柏崎刈羽原子力発電所 6号及び7号炉に係る新規制基準適合性審査の視点及び確認事項

平成31年1月18日時点

原子力規制部 新基準適合性審査チーム

柏崎刈羽原子力発電所6号及び7号炉に係る新規制基準適合性審査の視点及び確認事項（発電用原子炉の設置及び運転のための技術的能力）

第 7.1.1-4 図 「高圧・低圧注水機能喪失」の対応手順の概要

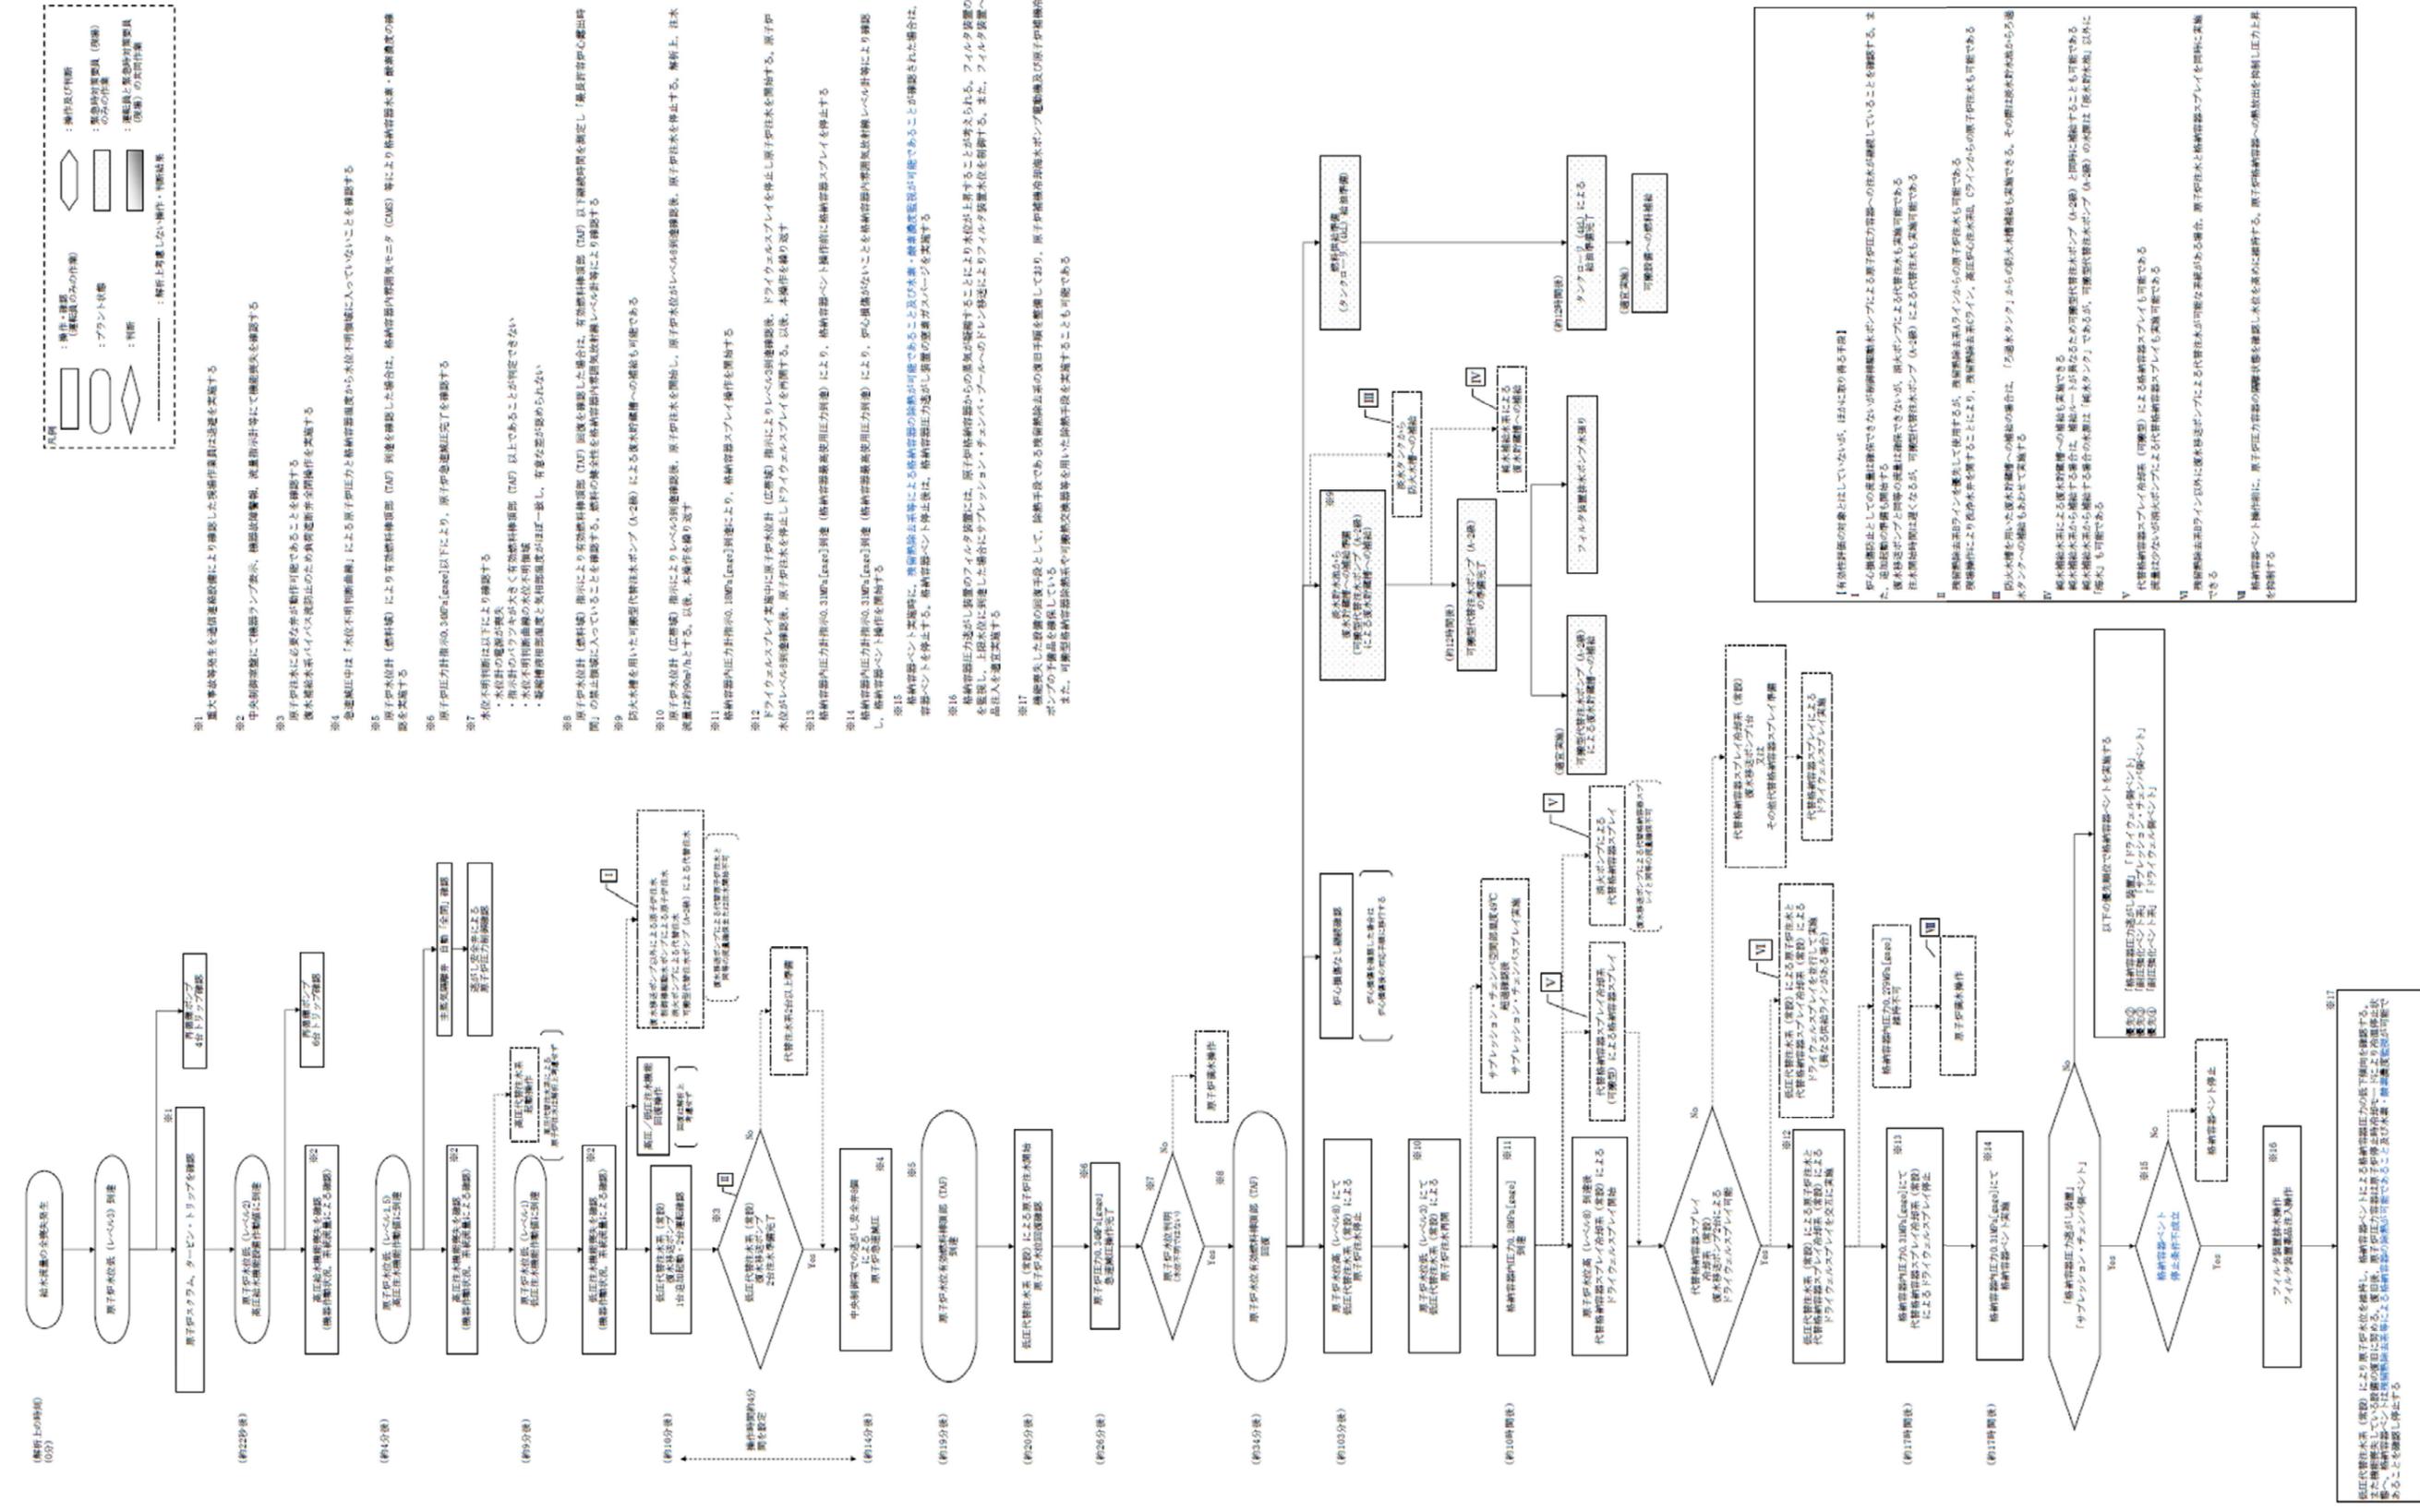
<p>4) 対応手順の概要は整理されているか。 （i）対応手順の概要のフローチャートで、想定される事象進展や判断基準等との関係も含め、明確にされていることを確認する。 ① 対応手順の概要フロー等において、運転員等が判断に迷わないように、その手順着手の判断基準が明確にされていることを確認。</p> <p>記載要領（例）</p> <ul style="list-style-type: none"> 事故シーケンスの対応手順の概要（フロー）について、実際の手順上の設定と解析上の設定がわかるように記載。 評価上、期待するもののみならず、回復操作や期待しない操作等についても記載。この際、回復操作や期待しない操作等については、評価上は考慮しないことが明確であるように記載。 	<p>4) (i) 対応手順の概要フローについて、以下のとおり確認した。 ① 「第7.1.1-4図「高圧・低圧注水機能喪失」の対応手順の概要」において、想定される事象進展が明確にされるとともに事象進展に沿った判断項目、操作確認項目等が示されていること、解析上は期待しない操作も含めて対応手順の概要が整理されていることを確認した。</p>

第7.1.3.1-5 図 「全交流動力電源喪失（外部電源喪失+DG喪失）」の対応手順の概要

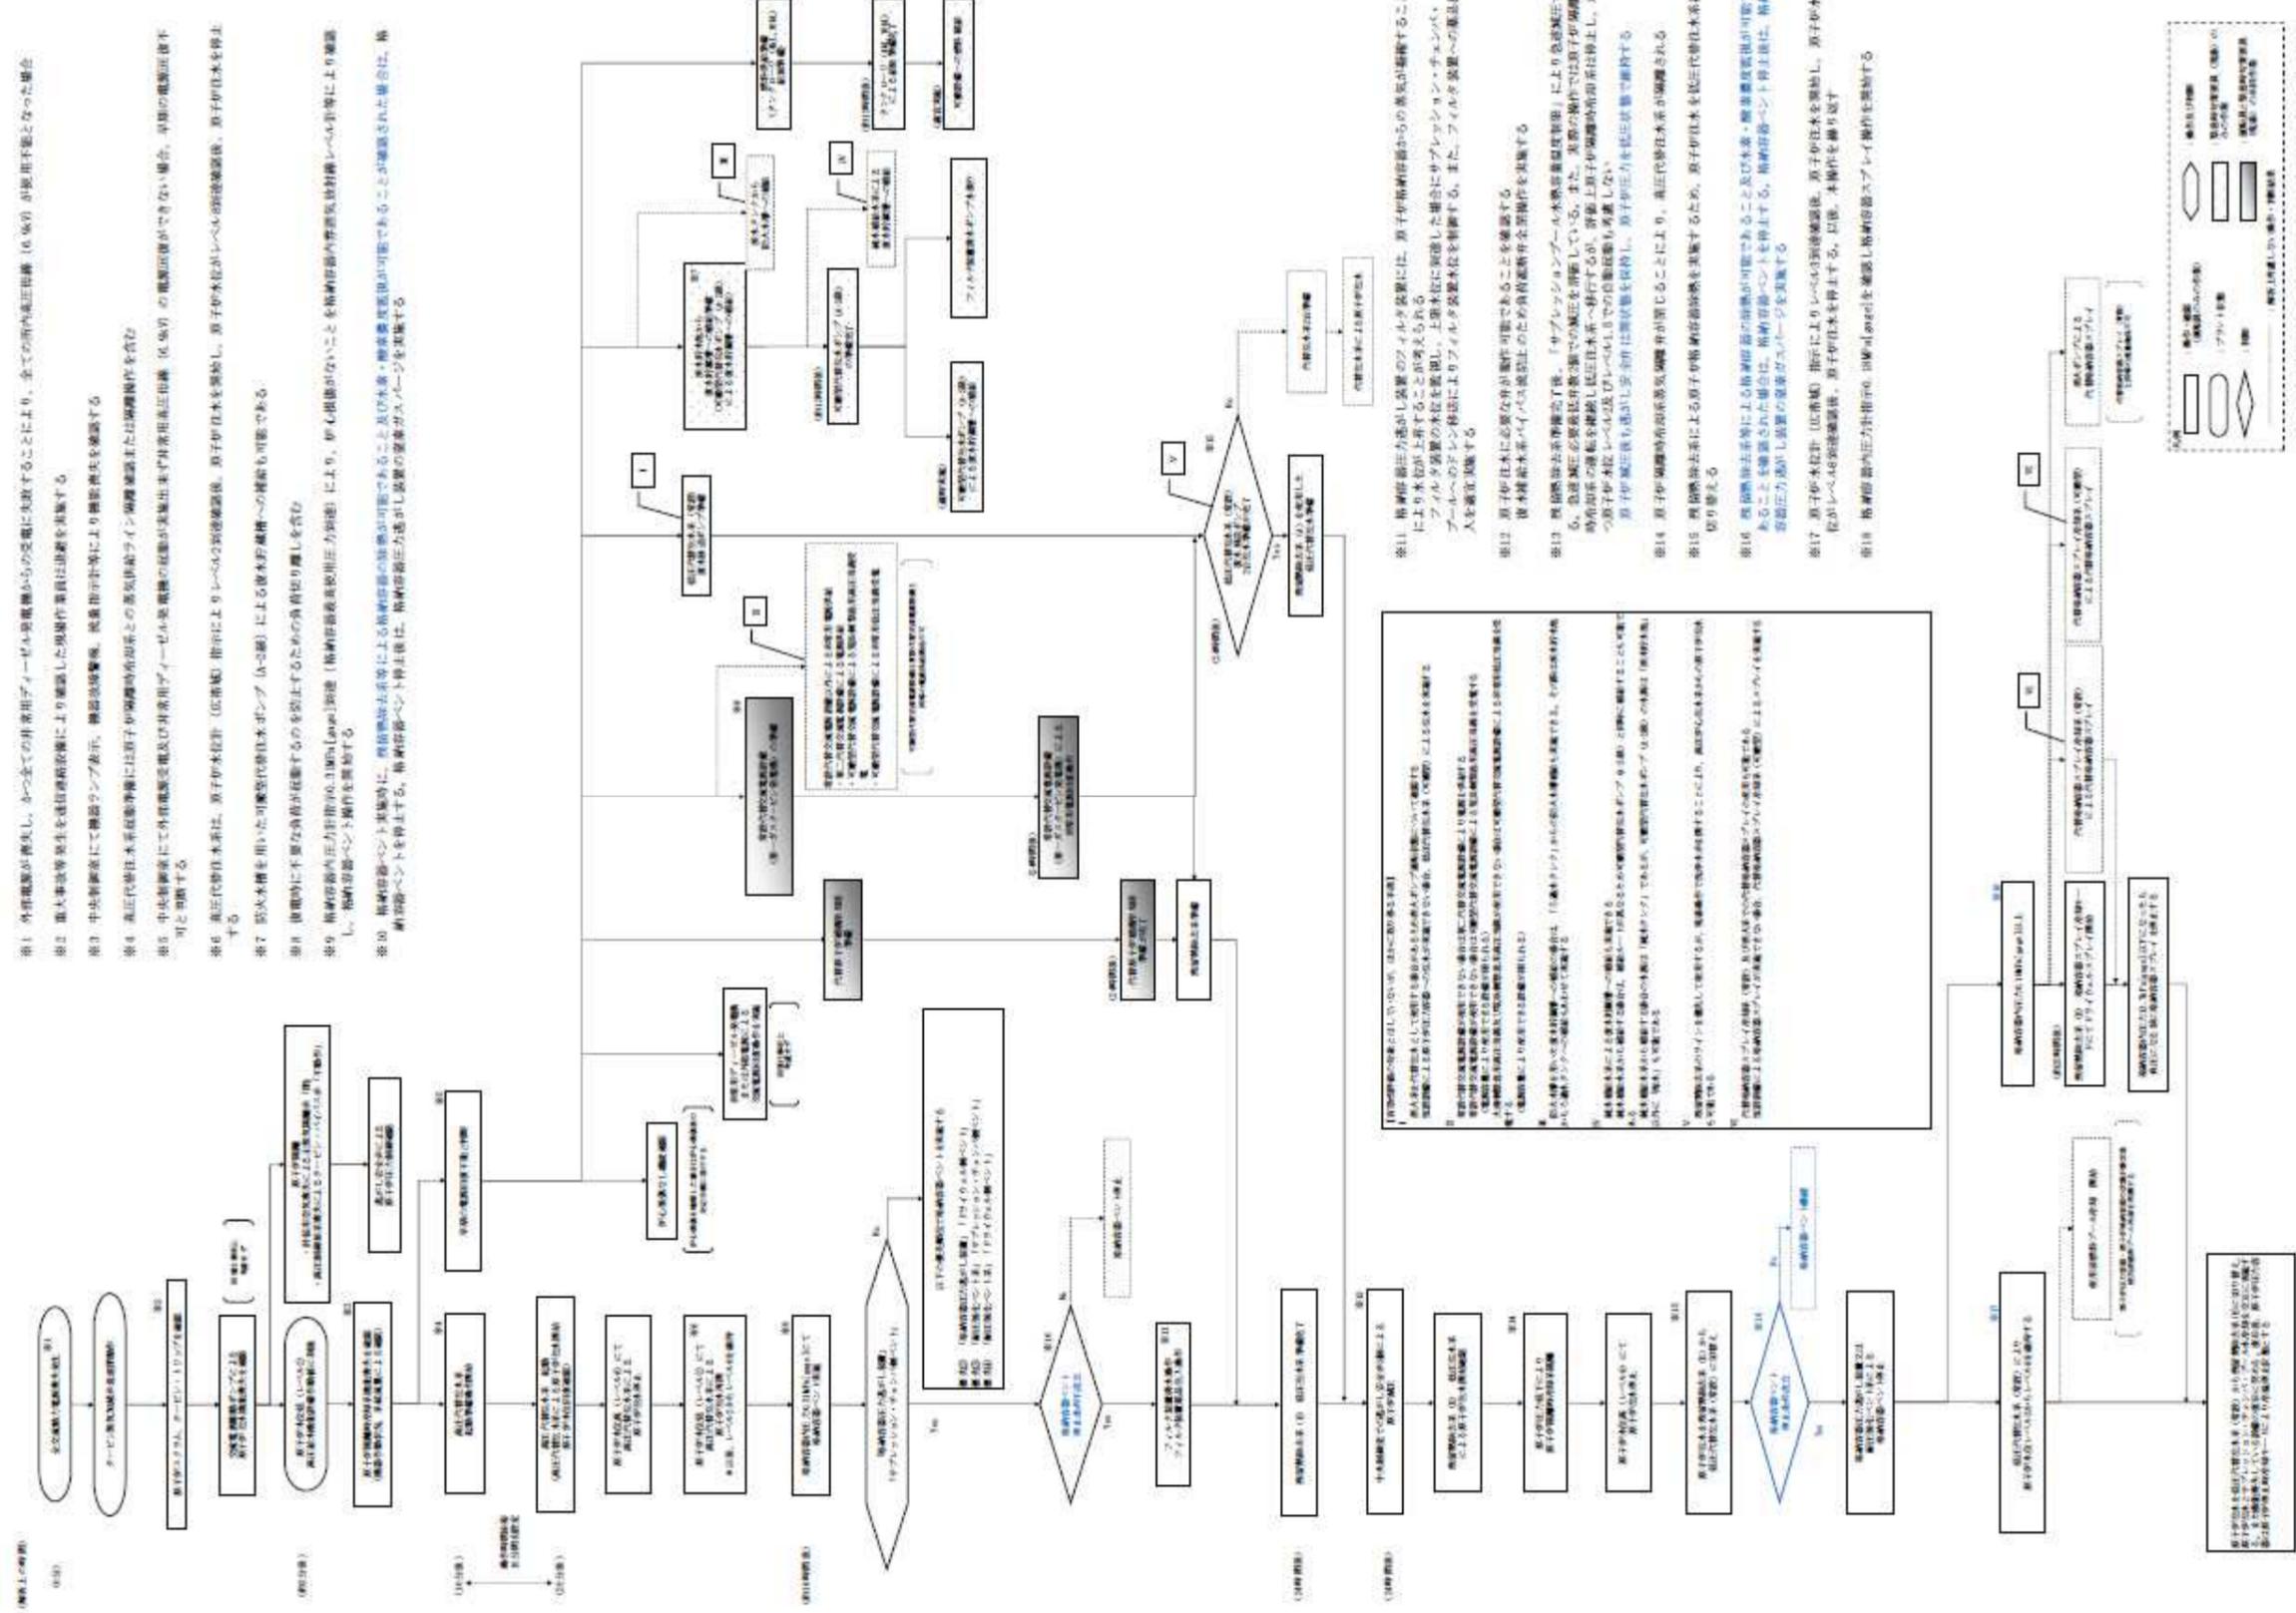
<p>4) 対応手順の概要は整理されているか。</p> <p>(i) 対応手順の概要のフローチャートで、想定される事象進展や判断基準等との関係も含め、明確にされていることを確認する。</p> <p>① 対応手順の概要フロー等において、運転員等が判断に迷わないように、その手順着手の判断基準が明確にされていることを確</p>	<p>4) (i) 対応手順の概要フローについて、以下のとおり確認した。</p> <p>① 「第7.1.3.1-5図 「全交流動力電源喪失（外部電源喪失+DG喪失）」の対応手順の概要」、「第7.1.3.2-5図 「全交流動力電源喪失（外部電源喪失+DG喪失）+RCIC失敗時の対応手順の概要」、「第7.1.3.3-5図 「全交流動力電源喪失（外部電源喪失+DG喪失）+直流電源喪失時の対応手順の概要」及び「第7.1.3.4-5図 「全交流動力電源喪失（外部電源喪失+DG喪失）+SRV再閉失敗時の対応手順の概要」において、想定される事象進展が明確にされるとともに事象進展に沿った判断項目、操作確認項目等が示されていること、解析上は期待しない操作も含めて対応</p>
